TRAMONTINA FARROUPILHA S.A. - IND. MET.	
	Título: BOLETIM TÉCNICO SERVIÇO AUTORIZADO COZINHAS PROFISSIONAIS	Nº: 14
		Página: 1 de 2

Boletim Técnico nº 14

MODIFICAÇÃO DOS REGISTROS DE VAZÃO DAS FRITADEIRAS ELÉTRICA LINHA AMÉRICA

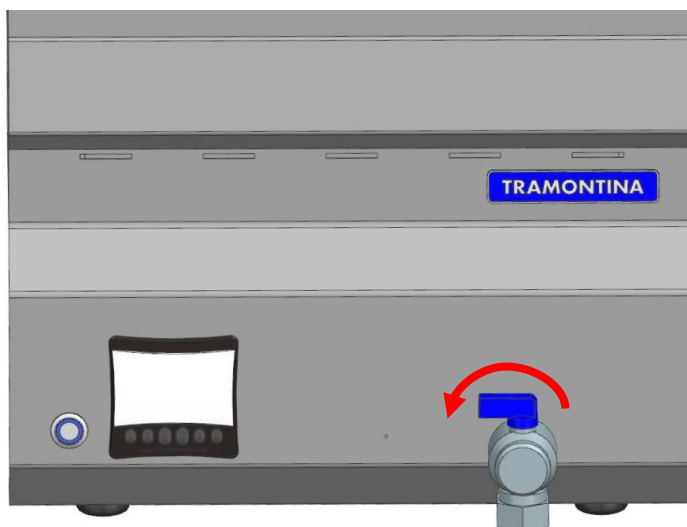
A Tramontina visando sempre aperfeiçoar seus produtos vem por meio deste Boletim Técnico comunicar a rede de Assistência Técnica de Cozinhas Profissionais que houve alteração nos registros de vazão das Fritadeiras Elétricas linha América.

Equipamentos com número de série até a data citada abaixo utilizavam registros 67361/902, conforme figura 1:

Após o número de série acima a Tramontina Farroupilha passou a utilizar um novo registro, conforme figura 2:

NOTA – O registro (67161/900) foi inserido nos equipamentos a partir do número de série:

- 67361/207 – 22.18.A.67361207.000031

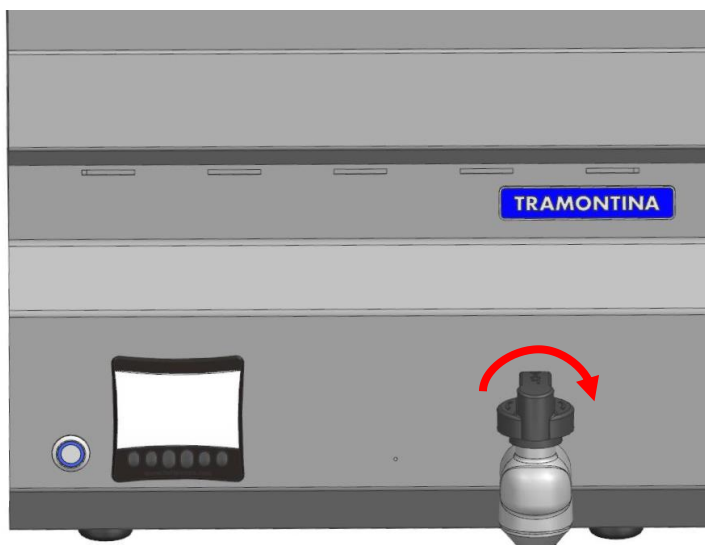
PROCEDIMENTO DE CONVERSÃO DO REGISTRO DE VAZÃO:

O procedimento de atualização dos registros, ocorrem de modo direto, sem necessidade de outros componentes, conforme descrição abaixo:

- Remover o registro (67361/902), girando no sentido anti-horário

- Fixar registro (67161/900) no tubo do dreno, utilizar trava-rosca para vedar e fixar o encaixe do registro
